改善箇所説明図

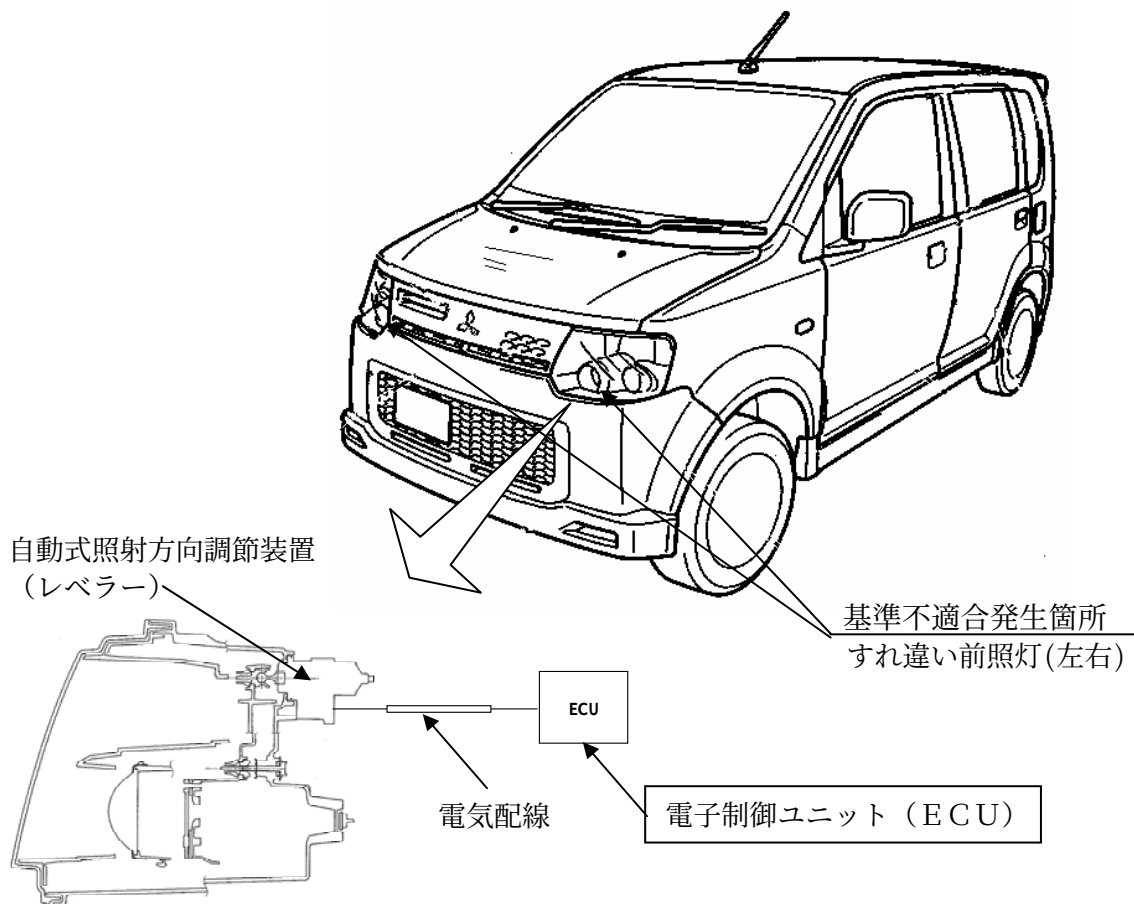
高輝度放電式 (H I D) 前照灯の自動式照射方向調節装置 (レベラー) において、電気回路が不適切なため、使用過程で回路接点に接触抵抗が発生した場合に、自動式照射方向調節装置 (レベラー) が正常に作動しないおそれがある。

全車両、自動式照射方向調節装置 (レベラー) の電子制御ユニット (E C U) を接触抵抗の影響を受けない制御にした対策品と交換する。

注：図中の 内は交換部品を示す。
